Proyecto Ramsey Gateway Autopista 10

Resumen del open house virtual | Mayo 14-31, 2021

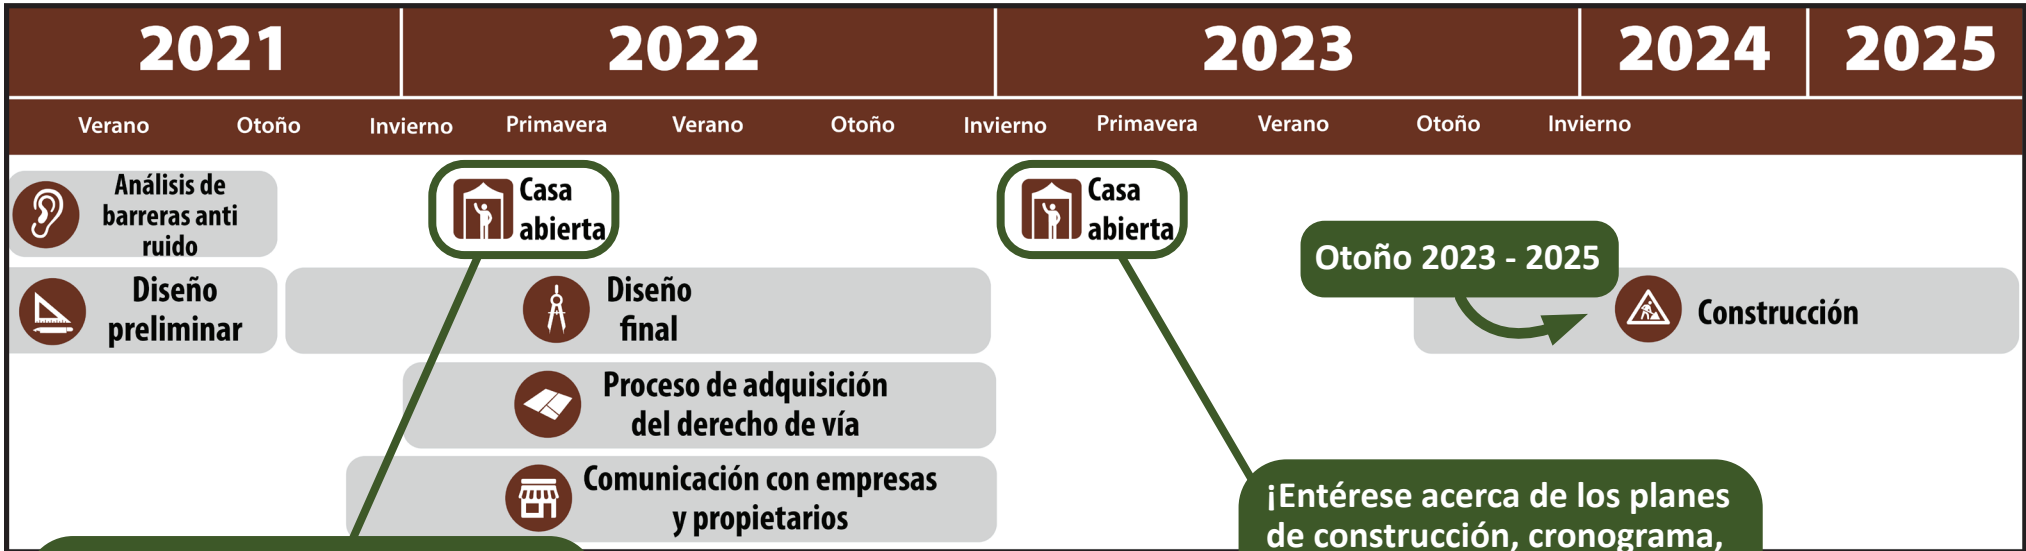
¿Puede la carretera de acceso norte, al oeste de Ramsey Blvd, continuar hasta Armstrong Blvd o tener acceso directo a la autopista 10?

¿Incluirán bermas o jardines las islas centrales de las rotondas propuestas? ¿Por qué es este un elemento común en el diseño?

Con las mejoras propuestas y de acuerdo con los lineamientos para el espaciamento de accesos de MnDOT, un acceso a nivel entre la carretera de acceso norte y la autopista 10 no es permitido. Debido a la proximidad del ferrocarril de BNSF y la autopista 10 en la proximidad de Armstrong Blvd, extender esta vía de acceso hasta esta ubicación no es factible ya que requeriría obras de reconstrucción de la autopista y las rampas de acceso que serían muy costosas y causarían muchos impactos.

El equipo del proyecto todavía no ha determinado las recomendaciones para las islas centrales. Las razones por las que estos elementos son elementos que se incluyen en el diseño son, aumentar la visibilidad de la intersección para los conductores que se acercan, promover velocidades bajas al disminuir distancias visuales excesivas y para atraer la atención de los conductores hacia los peatones que se encuentran cerca a los cruces peatonales y los vehículos que se aproximan por la izquierda.
